## Cyclofiche n° 1192 du 02/04/2017

Remontée de terrain de cyclistes du quotidien, en vue d'améliorer les aménagements cyclables.

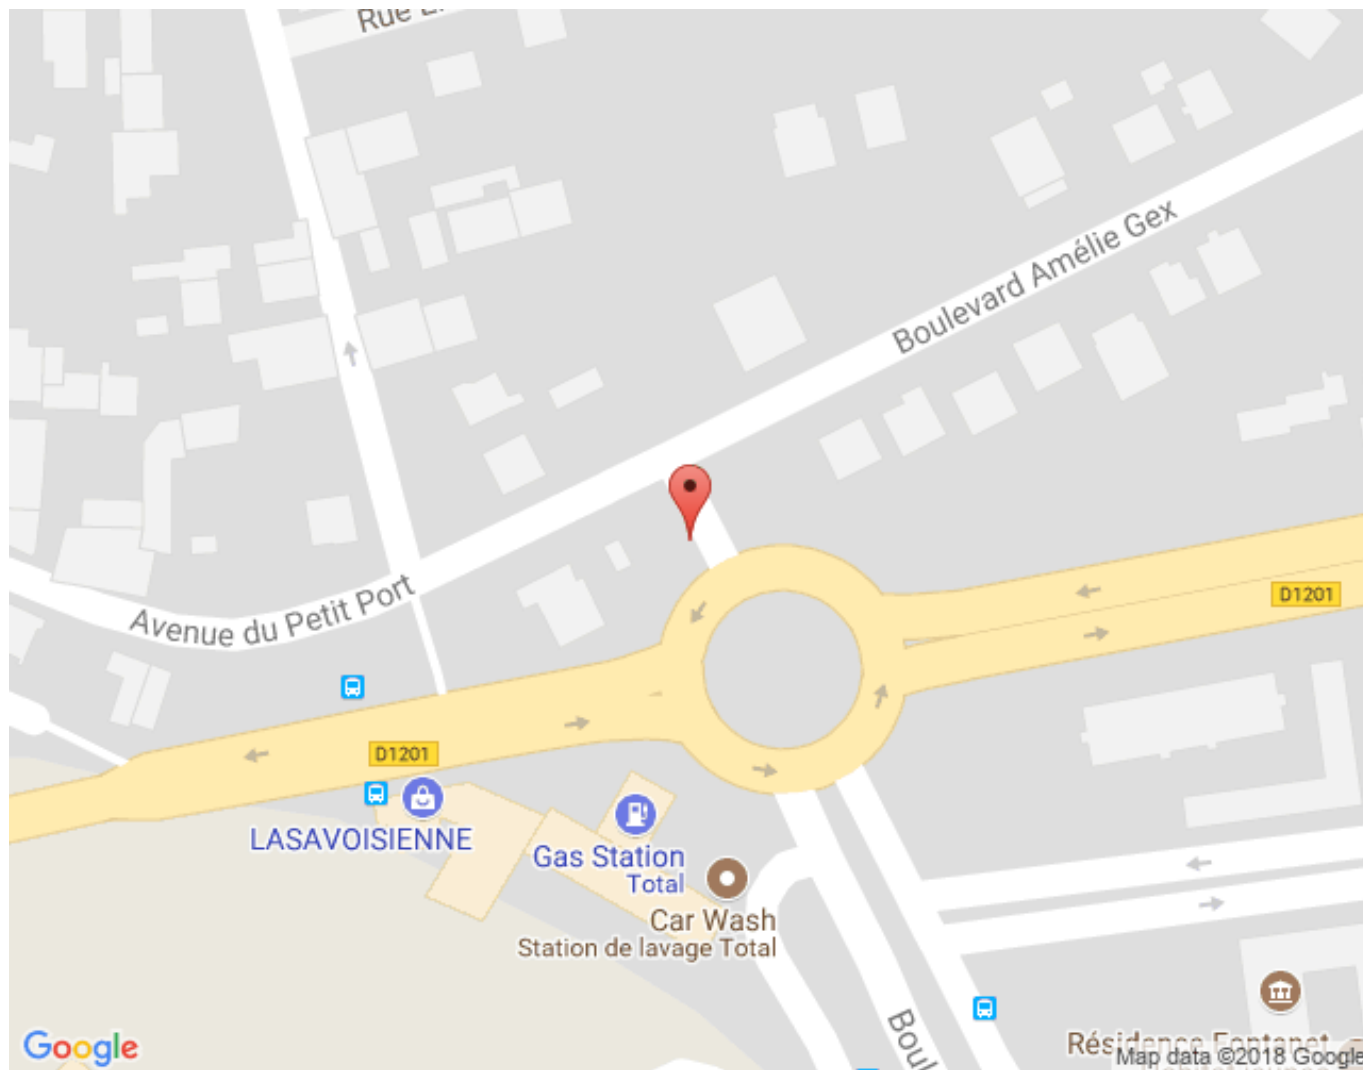
La traversée de ce passage est dangereuse = les voitures arrivent vite dans les 2 sens... alors que c'est censé être une entrée de zone 30

Est-il possible de surélever le passage comme sur l'entrée du boulevard de Lattre de Tassigny?

Cela permettrait de traverser plus sereinement pour les cyclistes, et également d'éviter aux piétons de traverser en courant!

Cette intersection marque l'entrée dans le QUARTIER 30 de CORNIN (voir photo n°2). Pour nous cela aurait donc du sens de matérialiser le changement de régime de la voirie : passage d'un axe structurant (RD 1201) à une voie de QUARTIER 30. La réalisation d'un passage surélevé pourrait être un des éléments de cette matérialisation. Dans le même esprit, il nous semble également important de prioriser le trafic de la voie verte sur celui des voitures.

Demande d'information à la mairie sur les volumes de trafic mesurés (voitures et vélos)

La mise en place de ce dispositif et le changement de régime de priorité proposé sont non compatibles avec la configuration du site et du volume de trafic mesuré.
